MINISTERIO DE AMBIENTE
DIRECCIÓN REGIONAL DE COLÓN
Sección Operativa de Evaluación de Impacto Ambiental

Colón, 16 de julio de 2021
DRCL-1017-1607-2021

**MODIFICACIÓN AL ESTUDIO DE IMPACTO
AMBIENTAL**

"SABANITAS PLAZA"

ANEXO No. 2. PLANTA DEL PROYECTO.

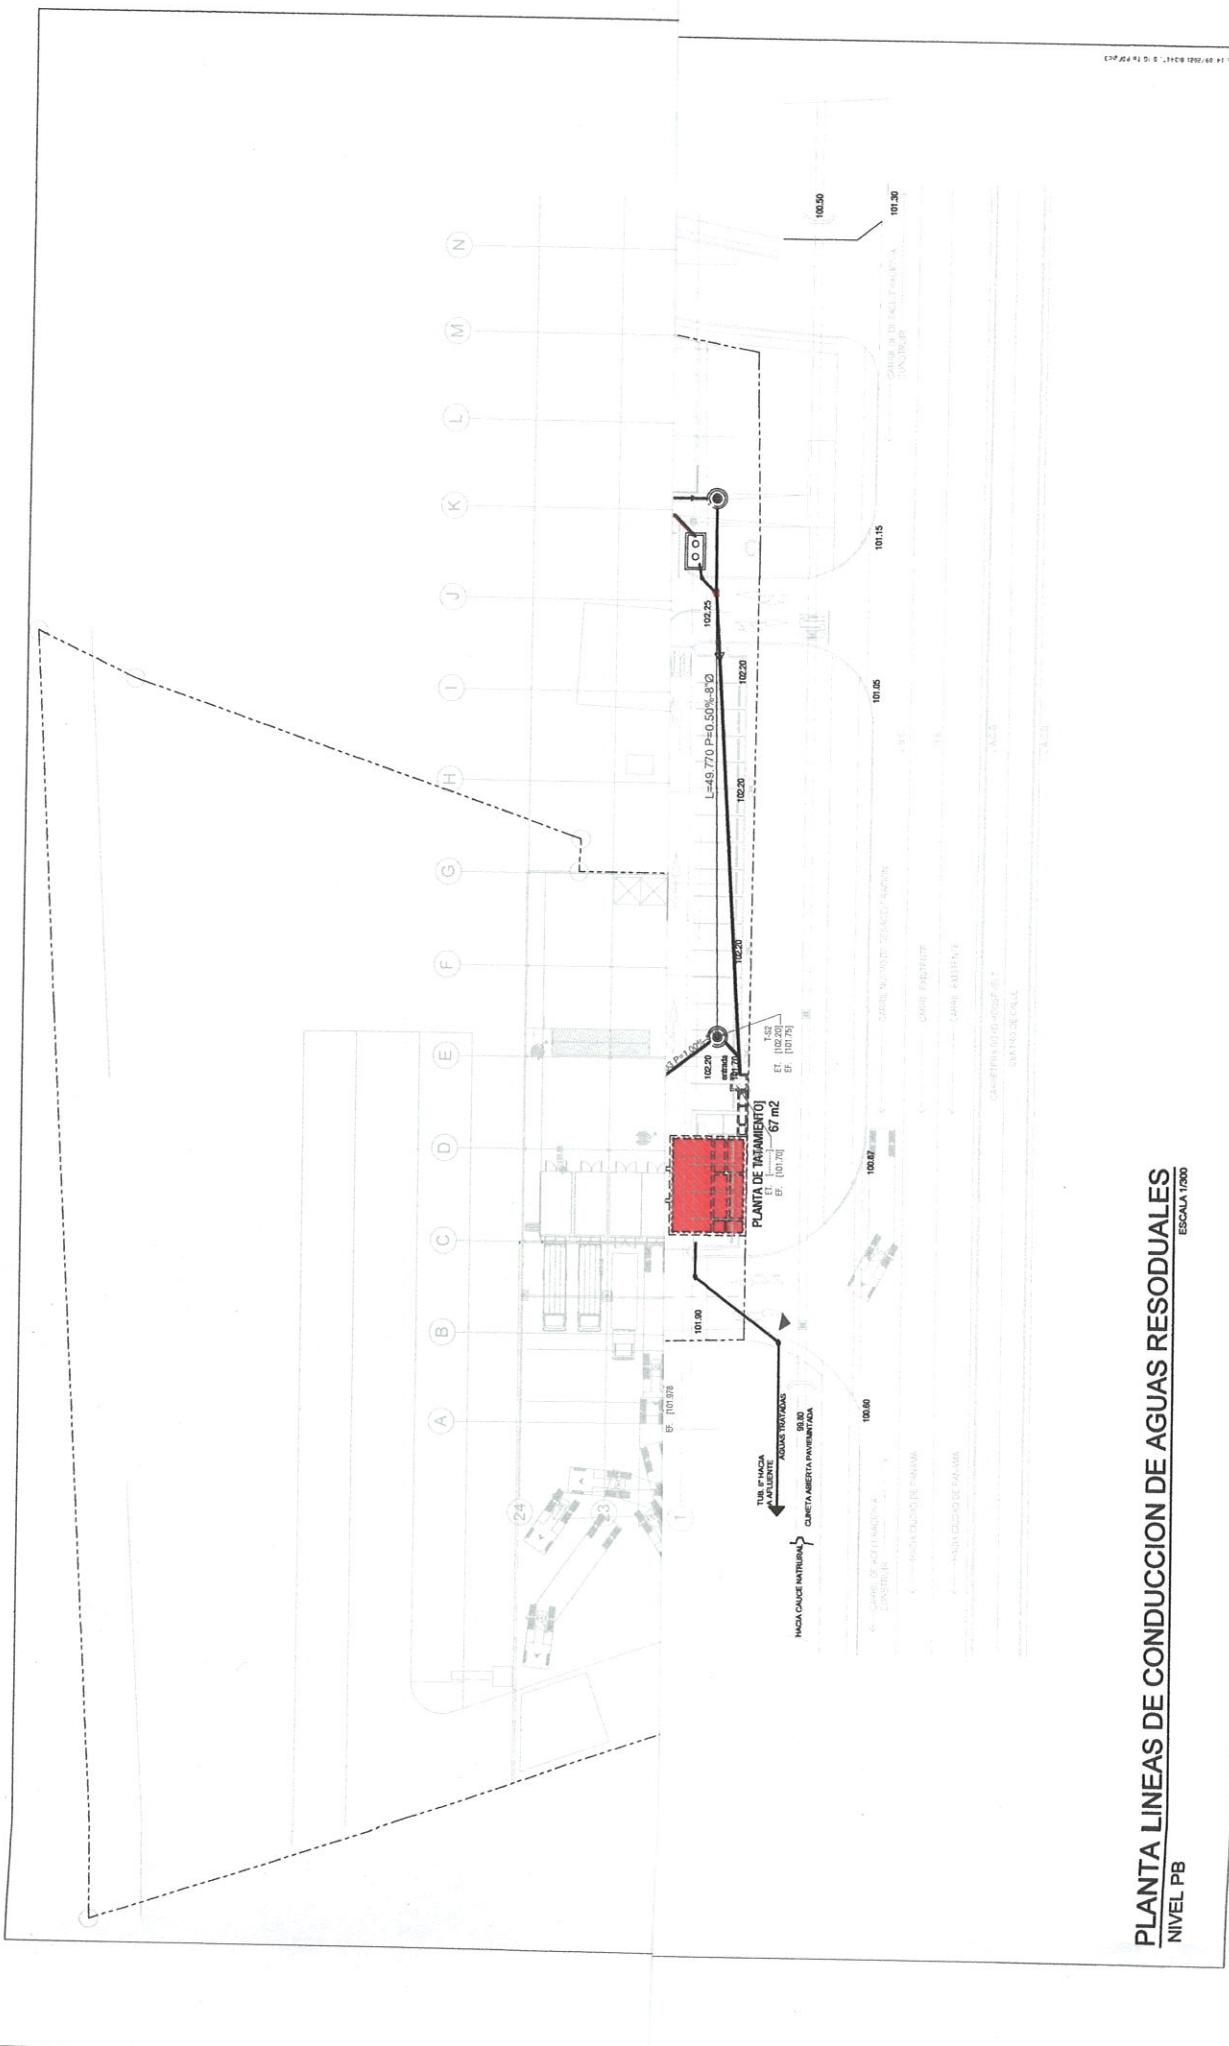
4. Cuál es la caracterización del estado ambiental de la quebrada fantasma agua arriba y agua abajo del punto de descarga.
5. En anexos aportan dos planos del proyecto, los que difieren en la cantidad de locales comerciales, por lo que deberá indicar y aportar cual es el plano correcto que identifique el proyecto con la modificación solicitada.

5. En anexos aportan dos planos del proyecto, los que difieren en la cantidad de locales comerciales, por lo que deberá indicar y aportar cual es el plano correcto que identifique el proyecto con la modificación solicitada.

R/. En la ampliación se indican que son ocho (8) locales comerciales, se adjunta el plano con los 8 locales comerciales que quedarán en el desarrollo de este proyecto. Ver Anexo No. 2.
